Amager Vest Lokaludvalg svar på naboorientering om opførsel af 3 midlertidige daginstitutioner i 3 etager, legeplads, støjskærme i Ørestad

4. november 2026

Sagsnr.
2026-0397398

Grafik: Støjniveau ved placeringen af daginstitutionen. Kilde: Sund & Bælt veje.

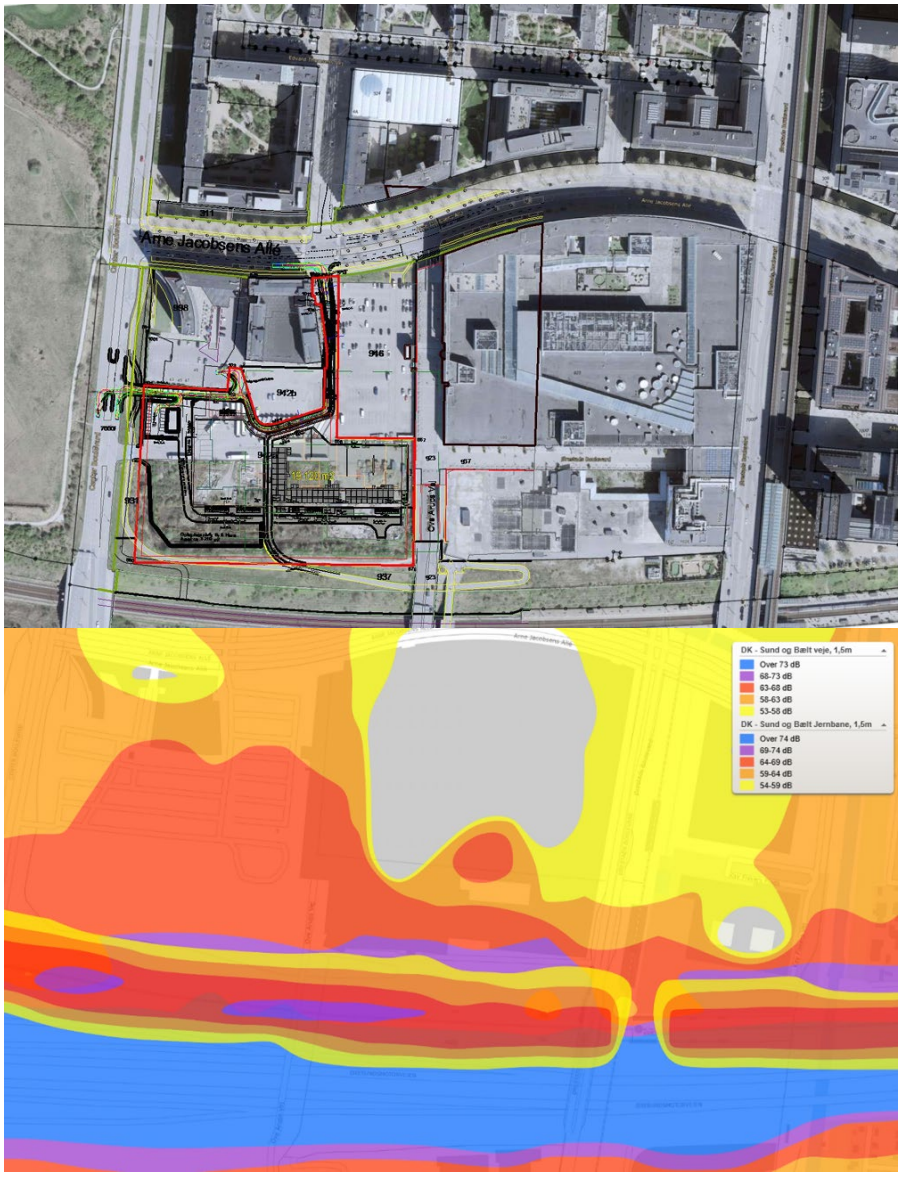
Lokaludvalget er særligt bekymret for udfordringer med støj og luftforurening fra den nærliggende motorvej og jernbane, da institutionerne placeres i et område med et højt støjniveau, jf. vedlagte grafik over støjmålinger.
